## 柏崎刈羽原子力発電所 6号及び7号炉

重大事故発生後の長期安定冷却手段について

平成28年10月

東京電力ホールディングス株式会社

図1 代替原子炉補機冷却系を用いたCUW系による原子炉除熱 系統概要図

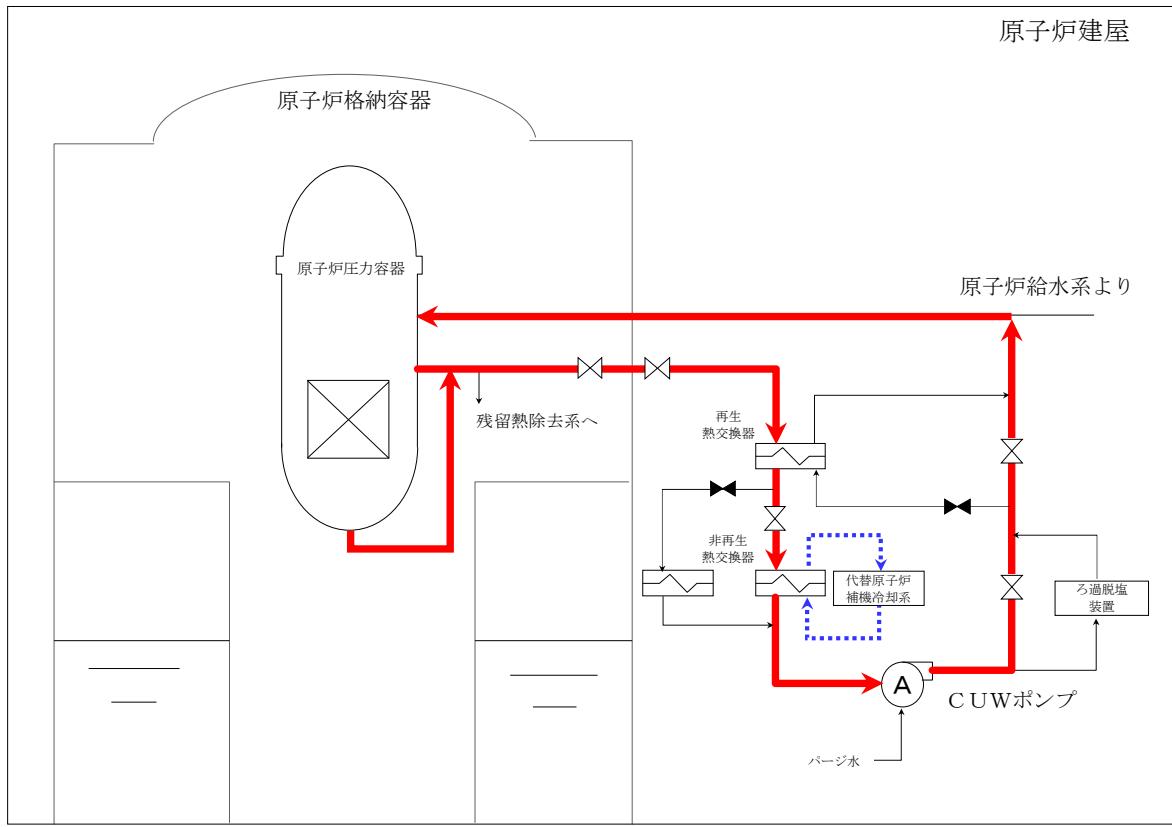
質問	長期安定性の維持のためにFPCとCUW熱交換器使用の可能性について説明すること
----	---

長期安定性の維持のためにFPC熱交換器またはCUW熱交換器による格納容器除熱が可能であるかの検討を行った。ただし、FPC熱交換器については、これを用いて格納容器除熱を実施するラインを構成することで使用済燃料プールの冷却が行えなくなるため、格納容器除熱としては使用しないこととする。なお、FPC熱交換器を用いてサプレッションプール水を除熱するためには、FPCポンプを使用する必要があるが、FPCポンプは原子炉建屋地上2階に設置されており、水源であるサプレッションプールとのレベル差が大きく、ポンプNPSH評価が成立しないため、使用は困難と考えている。一方で、CUW熱交換器による格納容器除熱手段については系統成立性が確認できたため使用可能と判断した。詳細の成立性評価について以下に示す。

CUW系は原子炉圧力容器が水源であり、CUWポンプの吸込み圧力を確保するため原子炉水位が吸込配管である原子炉停止時冷却モードの取り出し配管高さ以上（事故時は原子炉水位低「レベル3」以上を目安とするが、原子炉圧力が低下している場合は原子炉水位「NWL」以上としている）に十分に確保されていることが必要である。そのため、大LOCA事象のように原子炉水位を十分に確保できない場合は運転することができない。

さらに、CUWポンプは電動機とポンプが一体型のキャンドモータポンプであるため、通常運転中は制御棒駆動水系から電動機に清浄なバージ水を供給しており、この原子炉除熱運転時も同様に制御棒駆動水系からのバージ水が必要となる。制御棒駆動水系からのバージ水供給が不可能な場合は、補給水系等による代替バージ水を供給する手段を整えることによりCUW系による原子炉除熱を実施することができる。

これらの条件を満たした上で、代替原子炉補機冷却系を用いたCUW系による除熱可能量は事故発生30日後の崩壊熱「6.5MW」を上回る。
